島根原子力発電所 2号炉 審査資料	
資料番号	PLM-12 改07
提出年月日	2023年10月17日

島根原子力発電所 2号炉

審査会合における指摘事項に対する回答

中国電力株式会社

アクセスホールカバー概略図

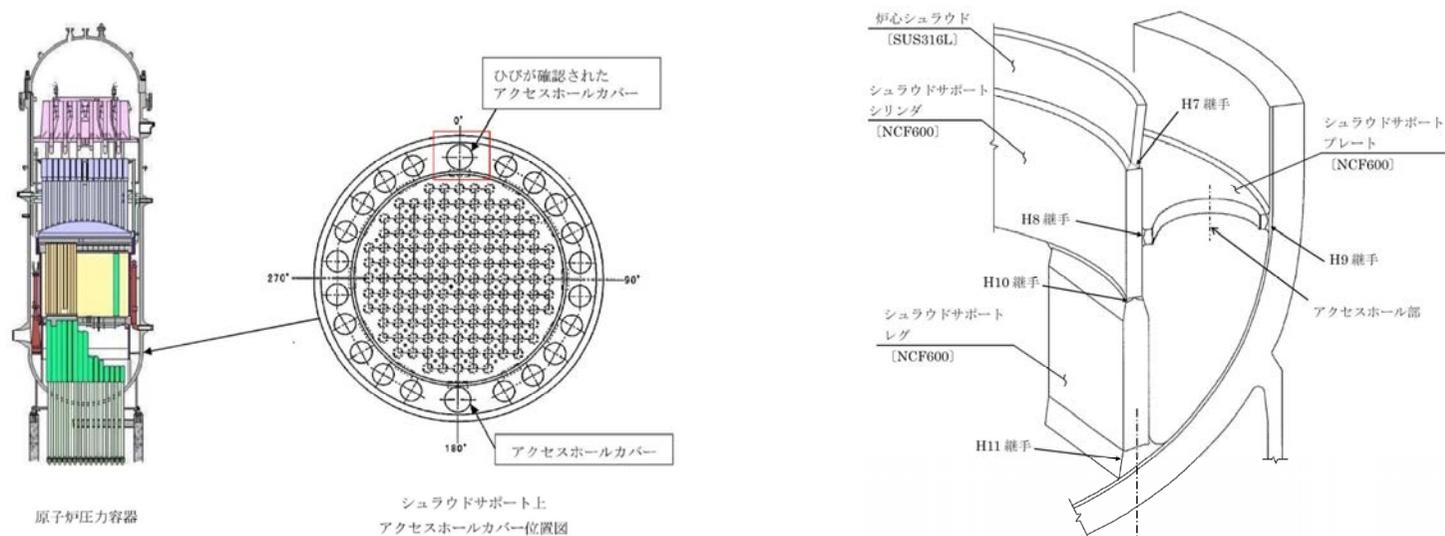
No.	審査会合日	事象分類	指摘事項	回答頁
1	2023年5月11日 (第30回審査会合)	共通事項	最新知見の収集期間について、補足説明資料の記載を適正化するとともに、評価書にも明記すること。	P2
2	2023年5月11日 (第30回審査会合)	共通事項	経年劣化関連の知見数について、評価書に明記すること。	P2
3	2023年5月11日 (第30回審査会合)	共通事項	アクセスホールカバー取替箇所の粒界型応力腐食割れについて、日常劣化管理事象としない理由を説明すること。また、「実用発電用原子炉及びその附属施設における破壊を引き起こす亀裂その他の欠陥の解釈」に基づき次回定検で点検する、また、次回点検以降においても適切な時期に点検することについて、長期施設管理方針としない理由を説明すること。	P4,5
4	2023年5月11日 (第30回審査会合)	絶縁特性低下	難燃FN（フロンレックスケーブル）について、当該ケーブルの用途と敷設した理由について説明すること。	P7
5	2023年5月11日 (第30回審査会合)	6事象以外の劣化事象	モジュール型核計装用電気ペネトレーションに対する熱放射線同時劣化試験の試験条件の設定方法（等加速度法などの具体的な評価方法）を説明すること。	P9
6	2023年5月11日 (第30回審査会合)	6事象以外の劣化事象	モジュール型核計装用電気ペネトレーションの気密性低下事象に対する試験について、Oリング、シール材の双方に対し試験を実施していることを説明すること。	P11
7	2023年5月11日 (第30回審査会合)	共通事項	地震動の見直しによって耐震補強を行った機器かつ経年劣化を考慮し評価を実施した機器について、評価条件、評価結果等を今後の審査の中で詳細に説明すること。	P13,14
8	2023年5月11日 (第30回審査会合)	耐震安全性評価	配管の腐食（流れ加速型腐食）に対する耐震安全性評価における耐震管理厚さの管理について、現状の管理方法を踏まえ、再度、長期施設管理方針としての扱いを検討すること。	P16
9	2023年5月11日 (第30回審査会合)	低サイクル疲労	低サイクル疲労評価における実過渡回数の管理について、現状の管理方法を踏まえ、再度、長期施設管理方針としての扱いを検討すること。	P18

- AHC取付溶接部に発生したひびに対する対策として、ひびの除去後、溶接部を有さないボルト締結式へ取替えを実施したことから、シュラウドサポートのうちAHC（マンホール蓋）および取付ボルトについては、粒界型応力腐食割れの発生の可能性はないと判断し、日常劣化管理事象以外（▲事象）に分類している。なお、ひびを除去したシュラウドサポートプレートについて、「実用発電用原子炉及びその附属施設における破壊を引き起こす亀裂その他の欠陥の解釈」（以下、「亀裂解釈」という。）に従い次回定期事業者検査時にひび除去部の点検を実施することとしている。
- シュラウドサポート（上記以外の部位）の粒界型応力腐食割れに対しては、維持規格に基づき計画的な目視点検を実施していることから、日常劣化管理事象（△事象）に分類している。

- ひびを除去したシュラウドサポートプレートについて、亀裂解釈に従い、次回定期事業者検査時にひび除去部の点検を実施することとしているが、以下の理由により、長期施設管理方針としての管理は不要と判断した。
 - シュラウドサポートプレートは、AHCを溶接部を有さないボルト締結式に改造したことにより、溶接残留応力が発生しない構造となり、き裂発生の起点となるひびも除去したことから、ひび除去部に対して、想定される劣化モードはないと評価している
 - シュラウドサポートプレートのひび除去部に対して実施する点検は、亀裂解釈に基づき「再発に関する知見を蓄積する観点」から実施するものであり、高経年化対策上の管理が必要なものではない

ASR（遅延膨張性）の進行段階と
コンクリートの膨張曲線概念図※3

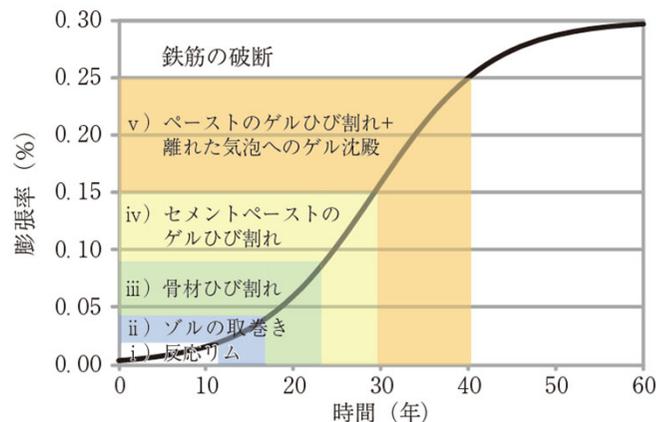
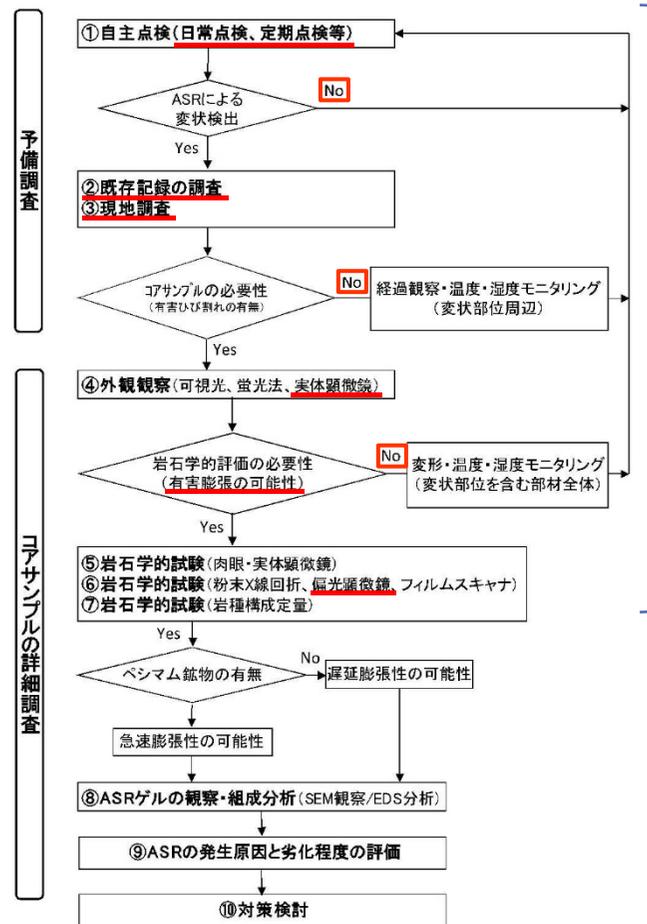
10	2023年5月11日 (第30回審査会合)	中性子照射脆化	(指摘事項No.8, No.9関連：長期施設管理方針としての扱いの再検討)	P20
11	2023年5月11日 (第30回審査会合)	コンクリートおよび鉄骨構造物	1号機取水槽北側壁および制御室建物について、1号機運開以降49年経過している土木構造物（1号機取水槽北側壁および制御室建物）のアルカリ骨材反応（急速性および遅延性）についての考えを説明すること。また、新設設備についても、アルカリ骨材反応についての考えを説明すること。	P22~32
12	2023年5月11日 (第30回審査会合)	全般	補足説明資料全般について、先行プラントで説明している内容のうち島根2号でも必要なものは、補足説明資料に反映すること。	P34

アルカリ骨材反応（以下、ASRという。）の潜在膨張性は以下の2つがあることが知られており、両者は骨材に含まれるASR反応性鉱物と大きく関係している※1。

ASR反応性鉱物として隠微晶質石英、微晶質石英があり、それらの鉱物が反応してコンクリート打設後、10数年以上経過した後に膨張が生じる※2。
